기술검토 건 명	연화육교 교대(A1) 전면부 보호성토 비탈면 검토		
공 구	경부고속도로 구미 - 동대구간 8차로 확장공사 제3공구	검토구분	토질/기초
검토기간	2001. 10. 5 ~ 2001. 10. 8	검 토 자	최재희,김재운,문강국
근거공문	구두지시	회신공문	남건기 2001-80-111

1. 검토목적

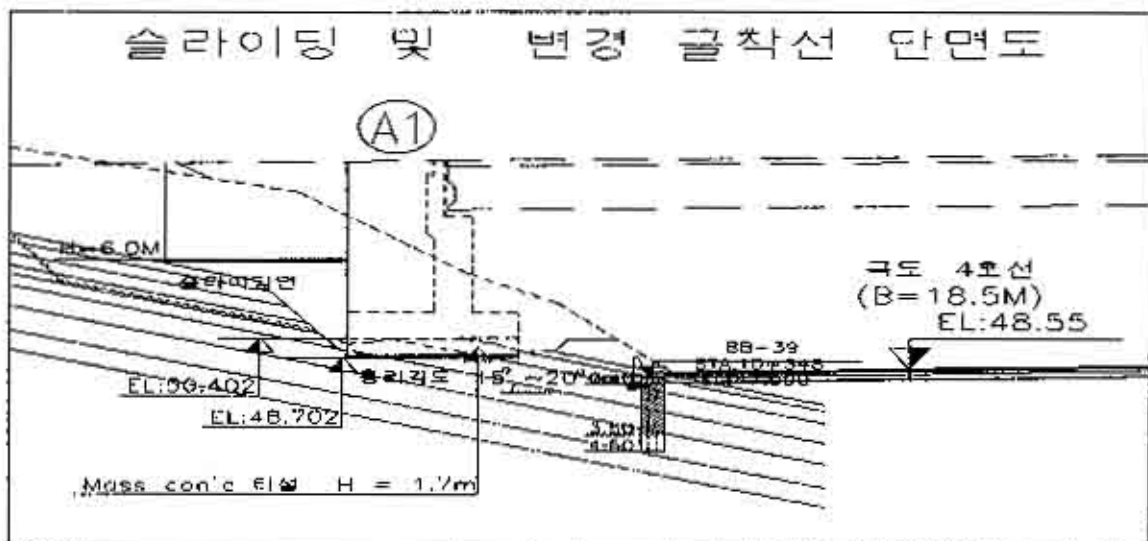
연화육교 교대(A1)가 위치하는 지형은 구룡성 야산의 절, 성 경계부에 위치하며 연화육교 하부에는 국도4호선(B=18.5m) 확장 공사중이다.

2) 뒷채움에 따른 슬라이딩 검토

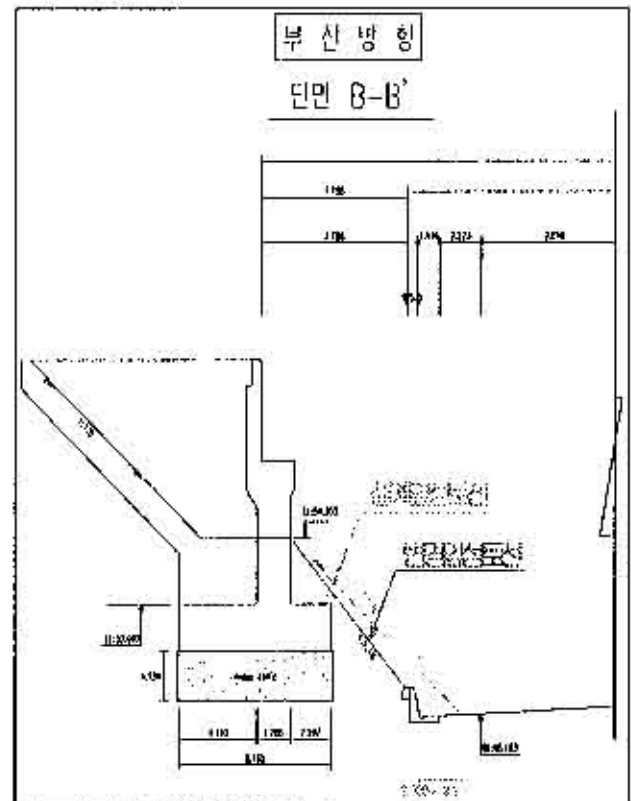
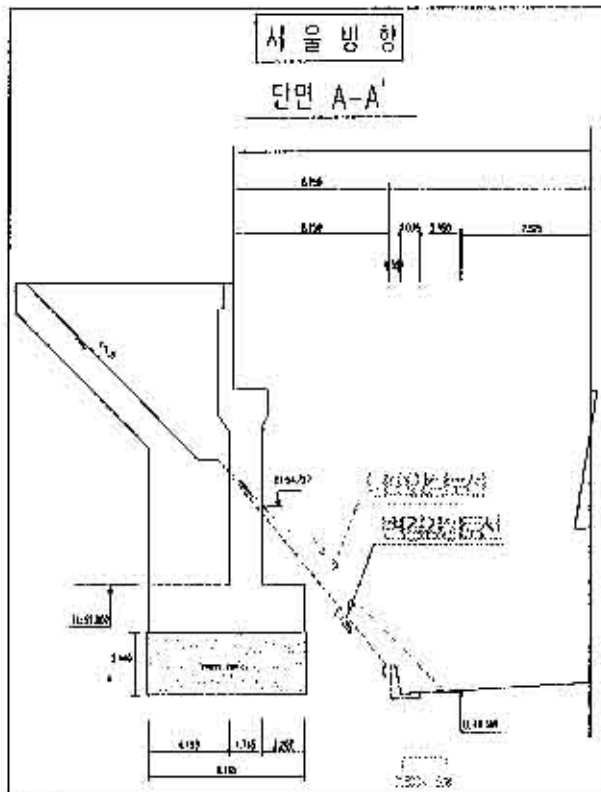
- ① 슬라이딩 토괴를 완전제거하고 슬라이딩사면의 안정성이 확보된 상태에서 뒷채움이 실시되어 추가슬라이딩 발생은 없을 것으로 판단됨.
- ② 뒷채움 완료후 교대측방이동 검측결과 과대 변위 발생은 없는 것으로 조사됨.

- 1) 슬라이딩 발생부분의 토괴를 제거하고 당초 설계 기초지반보다 1.734~2.140m 낮게 굴착하여 연암부분에 MASS CON'C를 타설하였으므로 슬라이딩 가능성은 없을 것으로 판단됨.
- 2) 슬라이딩 발생 토괴를 완전히 제거하고 안정성이 확보된 상태에서 양질의 뒷채움 재료를 사용하였으므로 추가 슬라이딩 발생은 없을 것으로 판단됨.
- 3) 교대 전면부 보호성토 비탈면은 압성 개념보다 기초부분을 동결, 융해와 우수침투 등으로부터 보호할 목적으로 적용되었음.
- 4) 국도4호선의 도로 폭이 확보될 수 있는 방안으로 L형측구(형식2)를 설치하는 것이 타당할 것으로 판단됨.
- 5) 교대 전면부 보호성토 비탈면 사면에 보호블럭을 설치하여 토사의 흘러내림 등을 방지할 수 있도록 하여야 한다.
